Addenda n° 8
13 octobre 2021

Nom/description du projet : DDP pour travaux de terrassement et de viabilisation pour la propriété située au 470, 599, 600, 622 et 652, chemin Tremblay

Numéro de la DDP : 602199-02

TITRE DE LA CARTE
PLAN DE L'INSTALLATION DE GESTION DES EAUX PLUVIALES

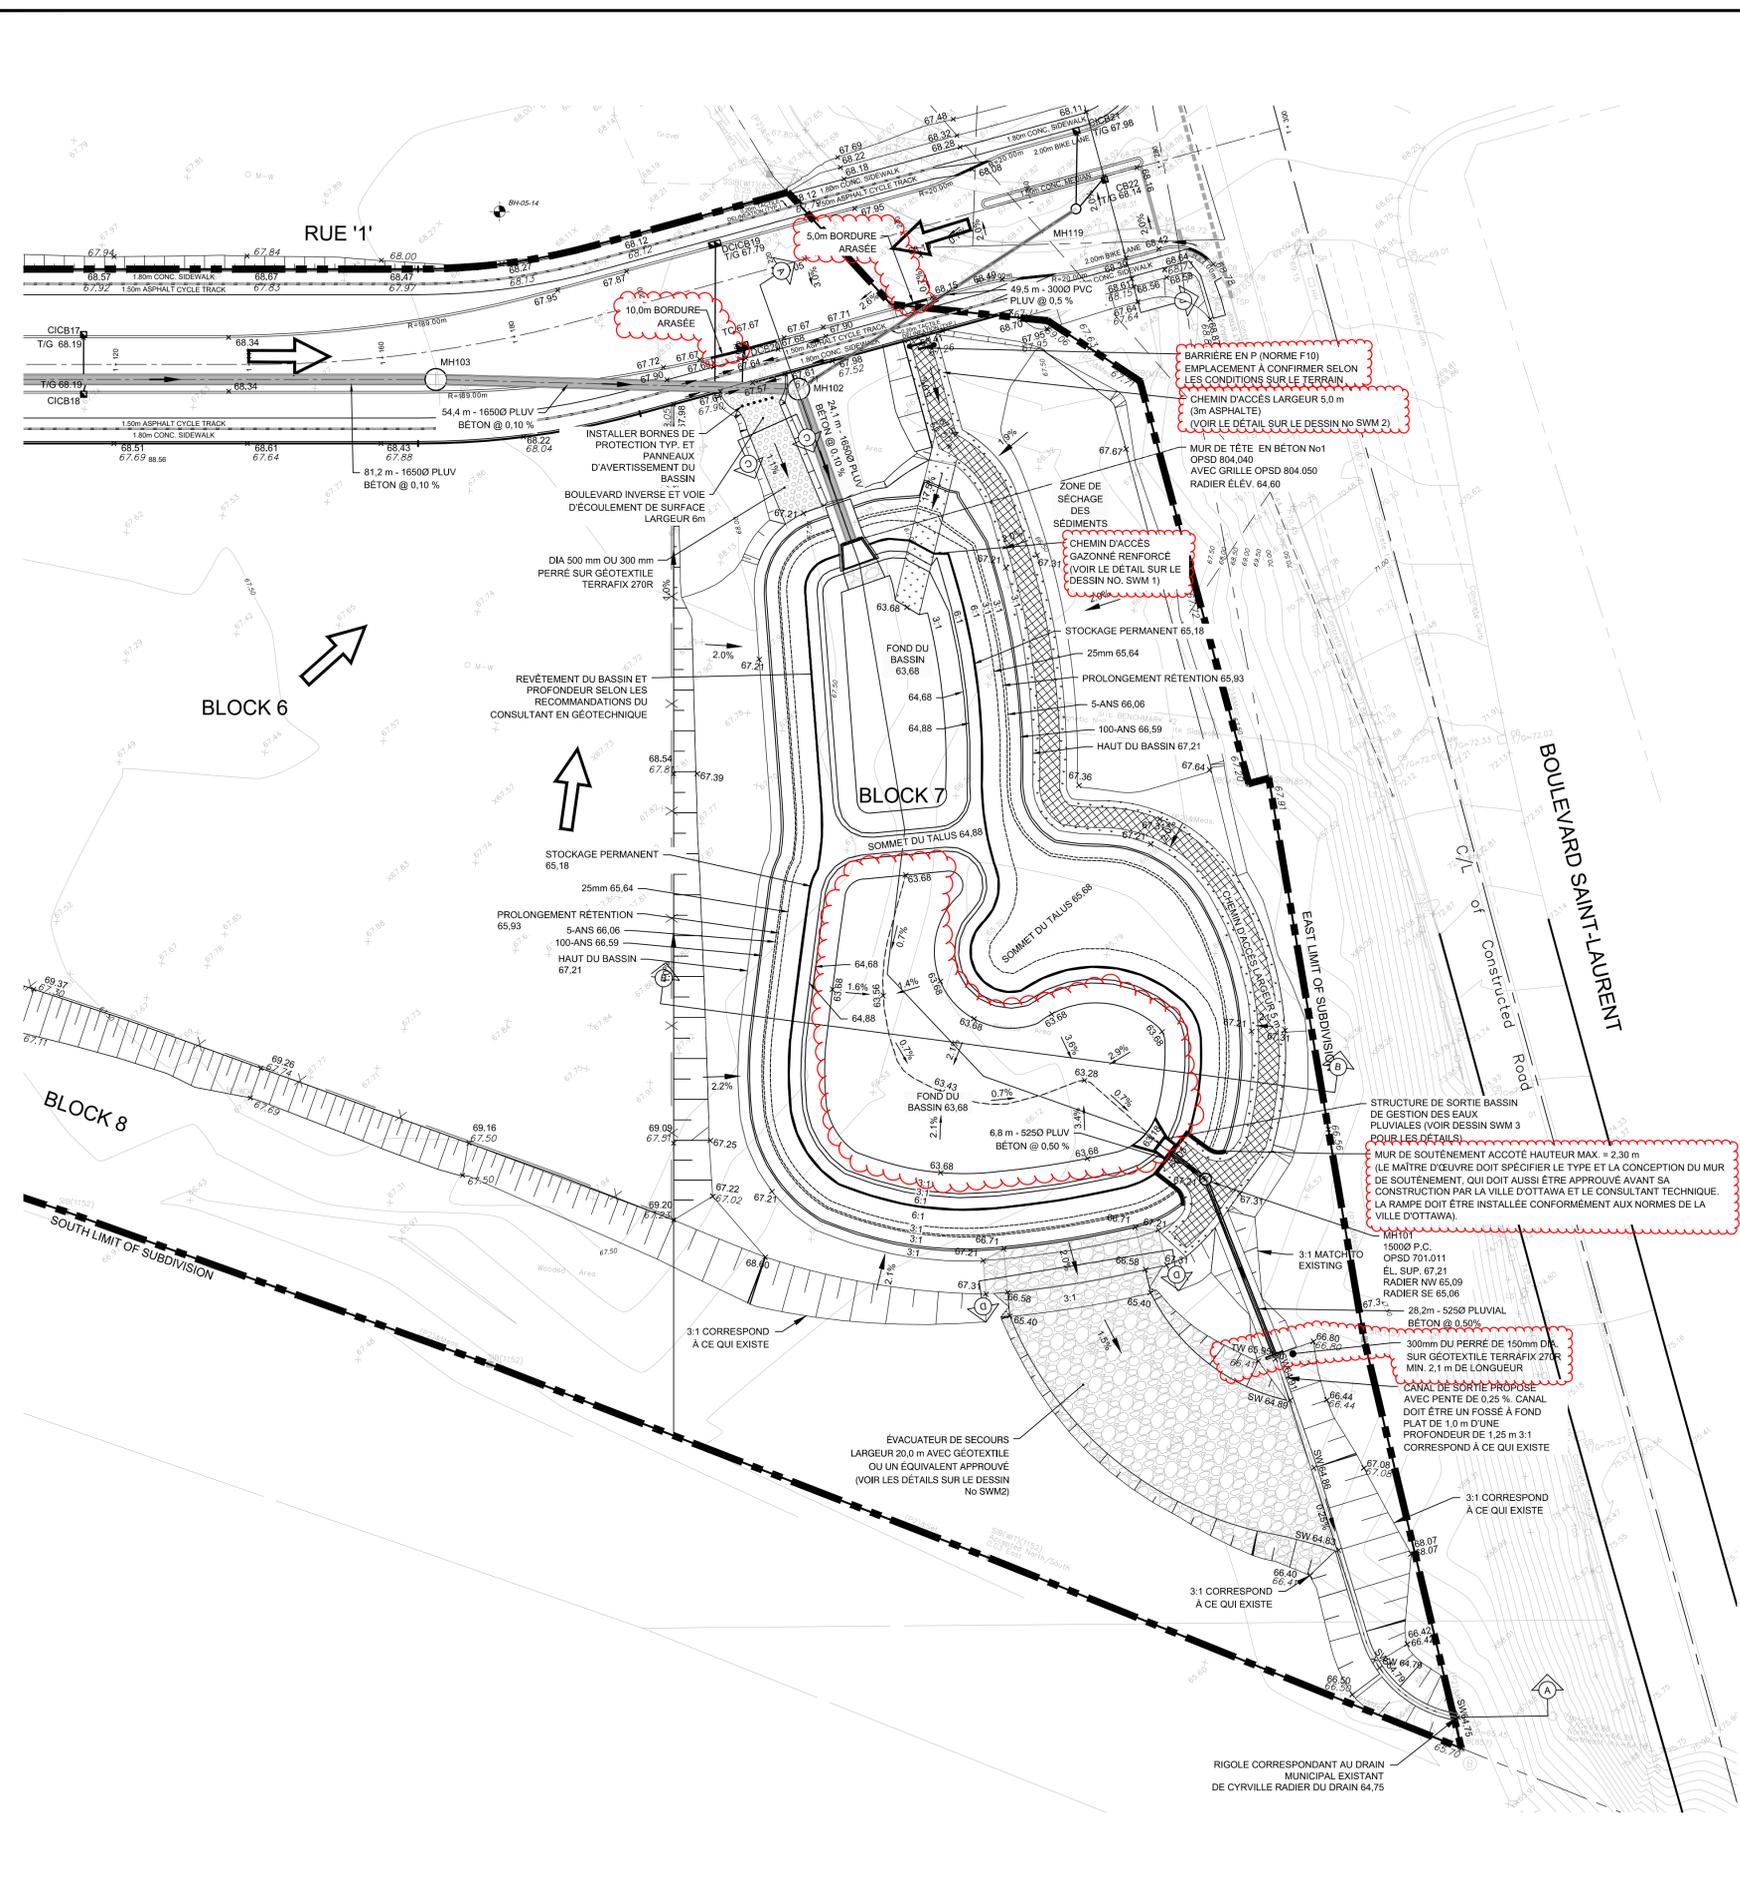
La section A-A du dessin SWM2 indique qu'un revêtement en béton doit être installé au fond du bief. Les notes font référence à une recommandation du consultant géotechnique, mais cette recommandation n'est pas fournie avec les documents d'appel d'offres. Pourriez-vous fournir la recommandation ou confirmer les détails du revêtement en béton? Il est indiqué que la route d'accès à l'étang proposé comporte un « tapis de blocs de béton liés par des câbles ». Toutefois, il n'y a aucun tapis dans les détails du dessin SWM2. Veuillez fournir des spécifications détaillées indiquant ce qui est requis. Les détails concernant le déversoir d'urgence d'une largeur de 20 m proposé sur le dessin SWM2 n'indiquent pas l'épaisseur de la pierre et le type de pierre requis. Veuillez fournir une spécification pour le géotextile, la pierre spécifiée et l'épaisseur requise.

Les dessins SWM1 et SWM2 ont été révisés en conséquence pour fournir des directives claires concernant les spécifications détaillées requises pour la route d'accès, le déversoir d'urgence, la voie d'écoulement de surface et le revêtement d'étang.
